## RAPPORT D'INCIDENCES - ADDENDUM

**Création d'une nouvelle école secondaire : adaptation et mise en conformité temporaire d'un  
immeuble de bureau existant**

Ch. de Gand 615, 1080 Bruxelles

12.05.2017

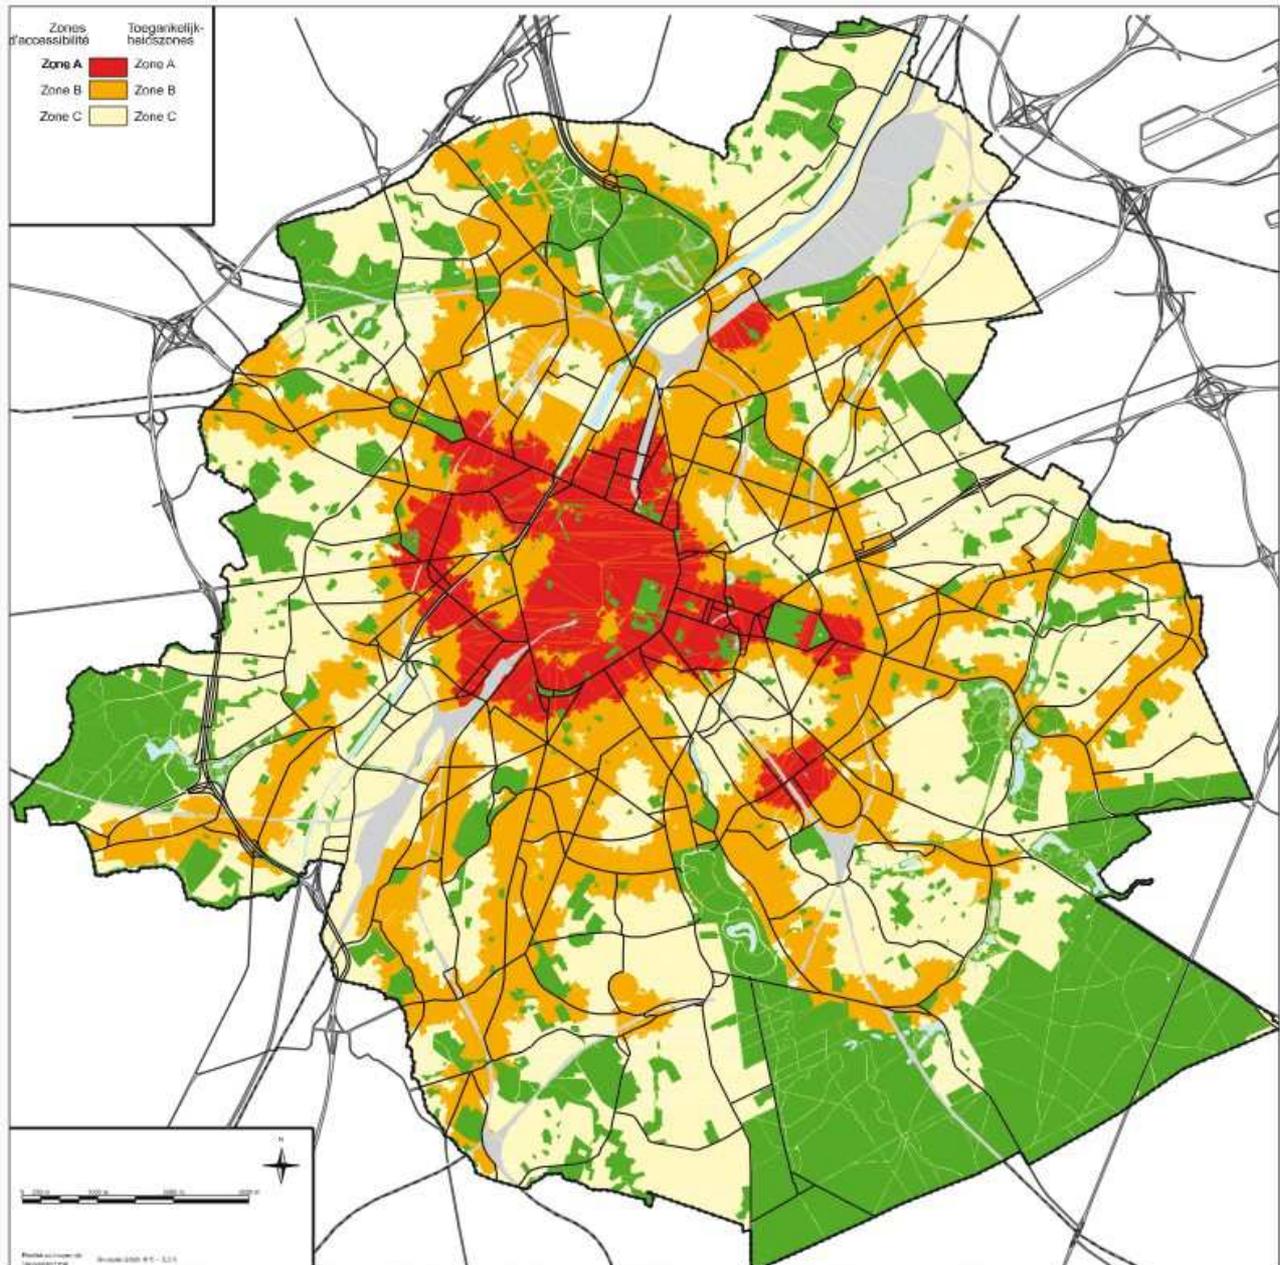
***Pourriez-vous indiquer au chapitre 3, les raisons qui ont poussé à choisir ce lieux afin d'y implanter une école ?***

Le choix d'un bâtiment pour y construire une école secondaire dépend de sa taille et forme intérieures pour y installer des classes, d'espace extérieur et d'accessibilité en transports en commun principalement pour les élèves. Peu de bâtiments disponibles sur le marché correspondent à ces critères indispensables, il n'y a dès lors pas de solution alternative envisageable à l'heure actuelle. Le site se situe à la limite de la commune de Berchem-Sainte-Agathe qui ne dispose d'aucune école secondaire francophone. L'emplacement de cette nouvelle école répond par conséquent à un besoin d'infrastructures scolaires dû à une forte augmentation démographique ces dernières années au Nord-Ouest de Bruxelles.
